Notification de sécurité urgente

Valves et dérivations réglables Medtronic StrataMR™

Modèles 42955, 42965, 45905, 46955, 46960, 46965 et 46970

Référence Medtronic : FA759

Figure 1
Exemple de positionnement
correct du rotor

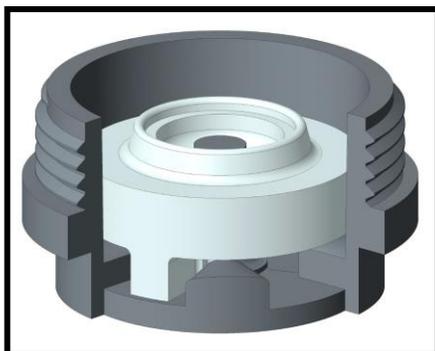
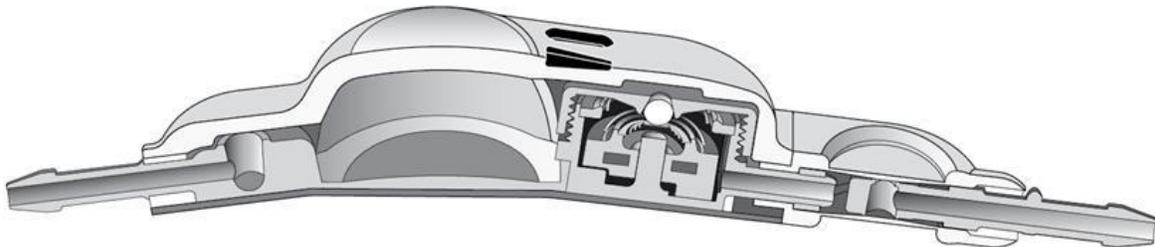
Nous vous adressons la présente car il se peut que vous ayez en votre possession un ou plusieurs des produits concernés. Medtronic lance ce rappel volontaire en raison d'un risque que les produits ci-dessus présentent un état qui, dans certaines circonstances, serait susceptible de modifier la résistance au débit de la valve, avec risque de drainage insuffisant du liquide céphalo-rachidien (LCR). Cet état peut se produire quand on règle le mécanisme de la valve sur une position entraînant une résistance au débit supérieure au niveau voulu. Cette résistance au débit excessive est le fait du positionnement du taquet de résistance IMR, situé au bas du rotor de la valve, sur le sommet de l'une des parois et non pas dans l'une des encoches de réglage de pression (voir **figures 1 & 2**). Un tel état ne peut se produire que lors du réglage de la valve.

Dans le cadre du réglage de la valve réglable StrataMR, il faut noter que si le mécanisme de réglage de pression et de débit est correctement aligné et centré, suivant les indications du mode d'emploi (voir également la figure 3 et les instructions de l'addendum A), le taquet de résistance IMR est automatiquement positionné dans l'encoche de réglage de pression voulue.

Figure 2
Exemple de positionnement
incorrect du rotor

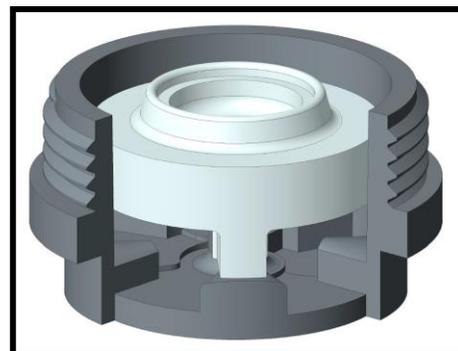
Un réglage de la valve StrataMR™ comme illustré à la figure 2 peut se traduire par des performances pression/débit environ deux fois supérieures au niveau de performances maximal de la StrataMR (2,5), débouchant sur un drainage insuffisant du liquide céphalo-rachidien (LCR). Cette situation peut avoir pour le patient les effets indésirables suivants : migraines, nausées, vomissements et léthargie. En l'absence de traitement, un drainage insuffisant peut à terme déboucher sur un coma et la mort.

Le mauvais positionnement du rotor (figure 2) peut être le fait d'un mauvais alignement et/ou d'un décentrement du positionneur de la StrataMR™ par rapport au mécanisme de la valve.

Figure 3
Correct

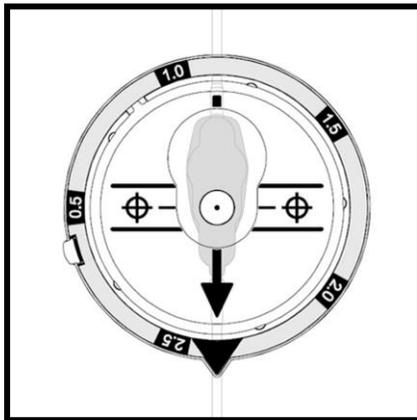
La figure 3 donne un exemple de réglage adapté/correct. Les figures 4, 5 et 6 illustrent des réglages incorrects au niveau de l'alignement ou du centrage, qu'il convient d'éviter.

Bon alignement et bon centrage du positionneur et du mécanisme de la valve

Figure 4
Incorrect

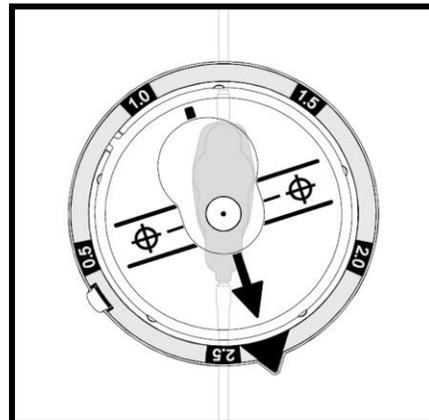
Mauvais alignement mais bon centrage du positionneur et du mécanisme de la valve

Figure 5
Incorrect

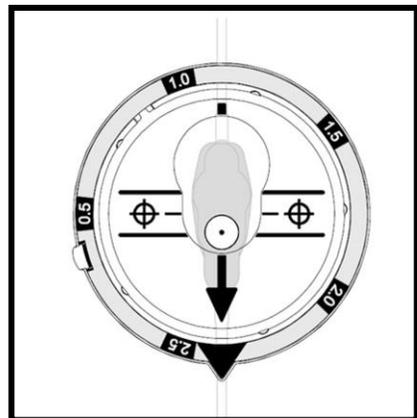
Bon alignement mais mauvais centrage du positionneur et du mécanisme de la valve

Figure 6
Incorrect

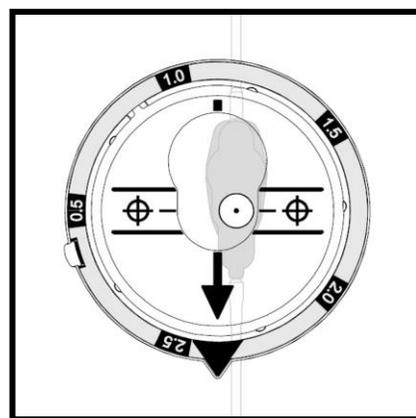
Bon alignement mais mauvais centrage du positionneur et du mécanisme de la valve

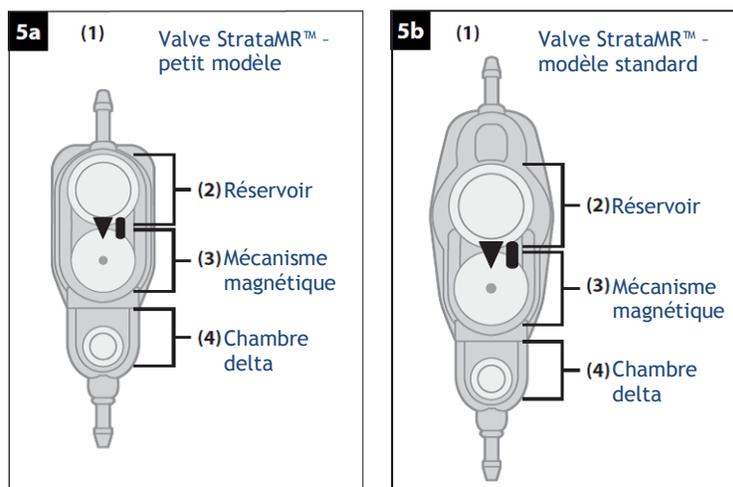
Avertissement : La valve StrataMR comporte cinq encoches séparées par des parois. Le mécanisme de la valve doit être situé dans l'une de ces encoches pour assurer les performances pression/débit voulues. Il y a sinon risque de drainage insuffisant, et donc de complications pour le patient.

La valve StrataMR comporte cinq encoches séparées par des parois. Le mécanisme de la valve doit être situé dans l'une de ces encoches pour assurer les performances pression/débit voulues. Il y a sinon risque de drainage insuffisant, et donc de complications pour le patient.

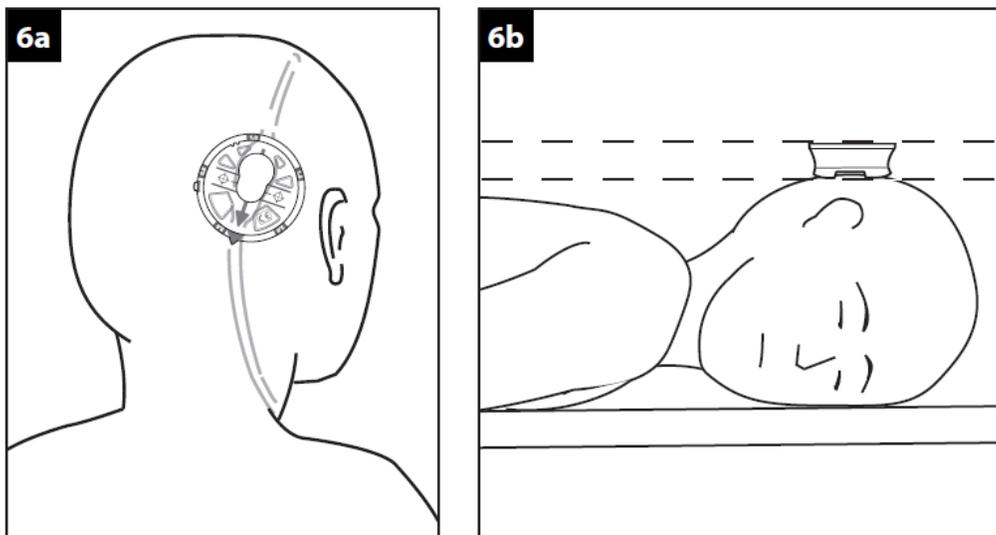
1. *Installer le patient à bonne distance de tout objet métallique de grande taille, de manière à pouvoir accéder facilement à la valve implantée. Le patient peut être assis ou couché sur le dos.*
2. *Palper le site d'implantation pour déterminer l'emplacement de la valve et de son réservoir. Le mécanisme magnétique de la valve est situé juste en aval du réservoir (figures 5a et 5b).*

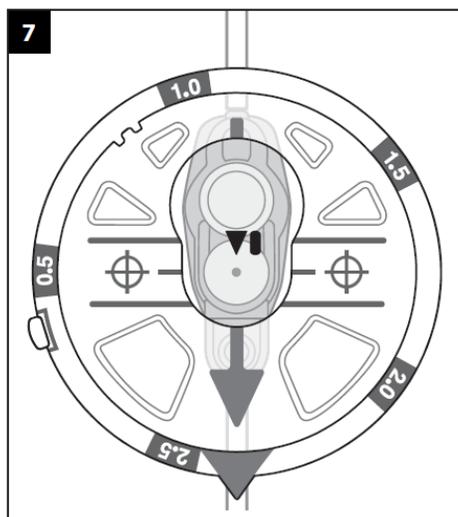
3. Positionner l'indicateur de position au-dessus de la valve, de manière à aligner la flèche rouge sur le sens d'écoulement du LCR dans la valve, et en la centrant sur le mécanisme magnétique de la valve (figures 6a et 6b).

4. S'assurer que la zone d'alignement du positionneur est centrée sur le mécanisme de la valve (plastique dur) et non pas sur le dôme du réservoir (figure 7).
